SERVICE INFO – INA 0099

A csomagolás tartalmának módosítása az 532 0020 10 cikkszámúhoz

Cikksz.: 532 0020 10

1. ábra: 532 0020 10 – INA műanyag terelőgörgő mellékelt rögzítőcsavarokkal

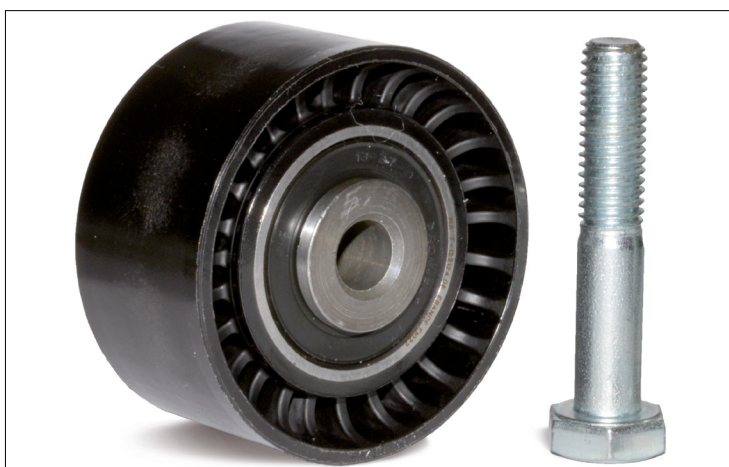
Az 532 0020 10 cikkszám csomagolásának tartalmát optimalizálták. A vezetőgörgő konstrukciós tulajdonságai miatt az M10 x 55 méretű csavar minden felsorolt járműhöz alkalmazható. Az M10 x 50 méretű csavar és az alátét elmarad. A csomagolás így egy műanyag vezetőgörgőt (1. ábra, balra) és egy M10 x 55 méretű csavart (1. ábra, jobbra) tartalmaz.
